La présente note répond à l'avis du Conseil Scientifique Régional du Patrimoine Naturel d'Occitanie (CSRPN), émis le 27 juin 2025, qui a donné un avis favorable sous certaines conditions.

Note en réponse

Courrier du 27/06/2025 : Dragages d'entretien de la passe d'entrée du port de Marseillan-Plage – dossier de demande de dérogation à l'interdiction de destruction ou perturbation intentionnelle d'espèces protégées au titre du Code de l'environnement (articles L411 et suivants)

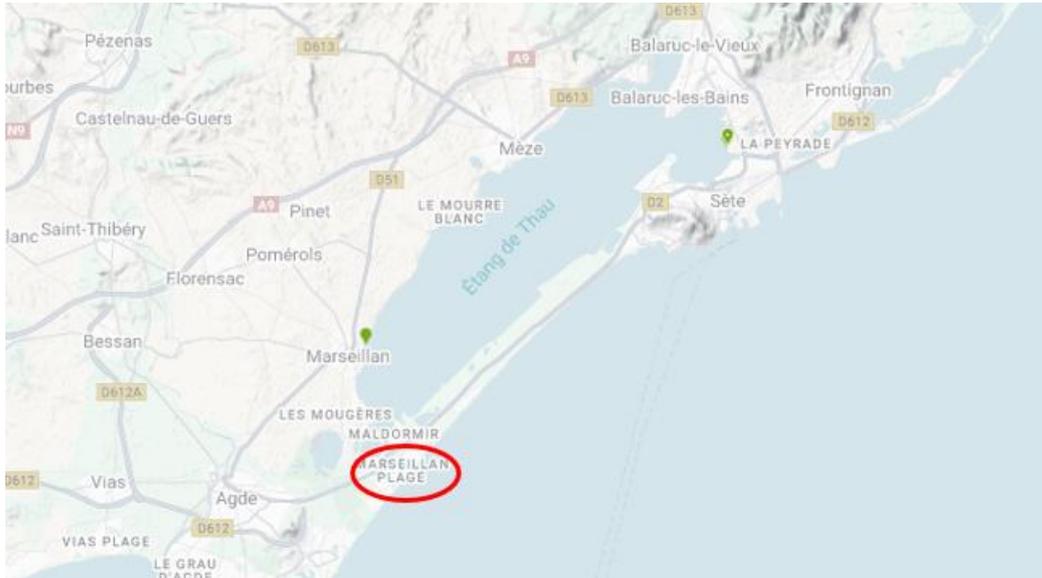
Un schéma de plantation précis devra donc être défini. Le choix du site receveur devra reposer sur une caractérisation fine des paramètres environnementaux : nature et stabilité du substrat, profondeur, turbidité, courantologie, salinité et exposition aux usages portuaires. Ces indications sont absentes du document. Pourtant, l'analyse de ces éléments est indispensable pour vérifier la compatibilité entre le site de prélèvement et celui de transplantation.

Le schéma de plantation devra être mis à jour suite à la plongée de reconnaissance qui sera réalisée en amont de la transplantation. Ci-dessous une proposition de schéma de principe pour les dix années à venir.
